PREVOST

**BULLETIN
DE
GARANTIE**

Bg07-03

| SUJET : INSTALLATION DU DÉCALQUE DE MISE EN GARDE CONTRE LES TRAVAUX DE SOUDURE | |

FIGURE 1

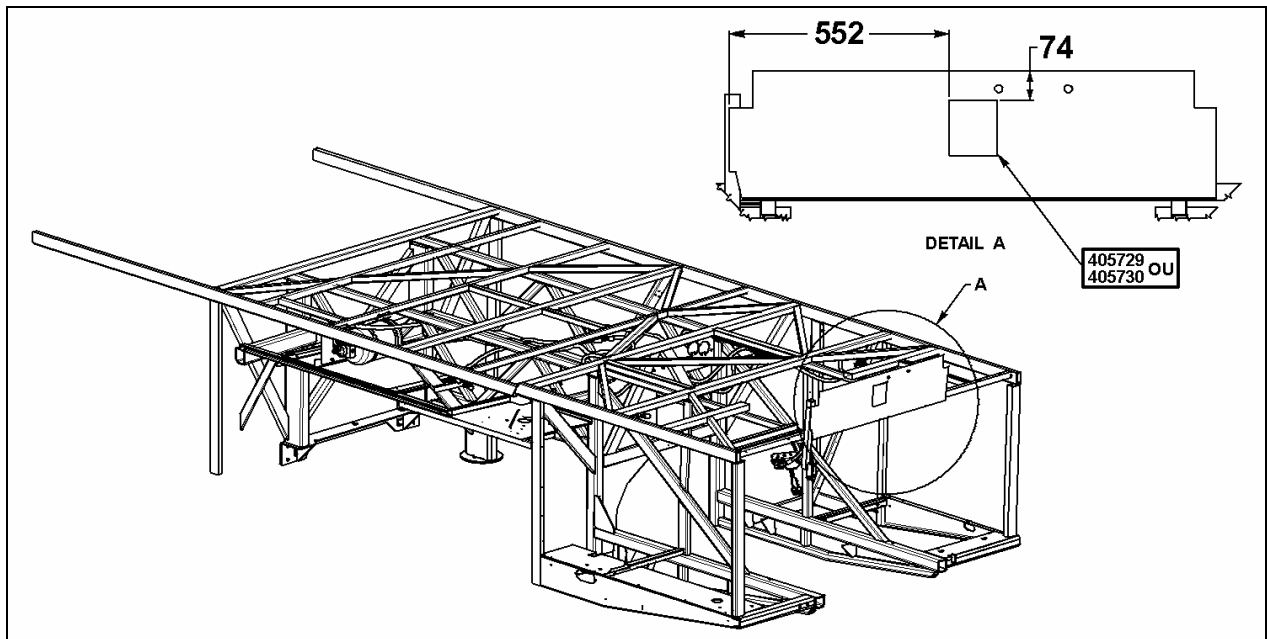
Sur les véhicules ci-dessus mentionnés, il y a une possibilité que le décalque de mise en garde contre les travaux de soudure lorsque le véhicule est équipé d'un système automatique de détection et d'extinction des incendies (AFSS) n'est pas été installé dans le compartiment moteur.

Le système pourrait se déclencher par erreur advenant des travaux de soudure à l'arc ou au chalumeau.

1. Ouvrir la porte du compartiment moteur puis vérifier la présence du décalque dans le haut du compartiment et ajouter si nécessaire (Voir figure 1).

Choisir le bon décalque selon les conditions requises.
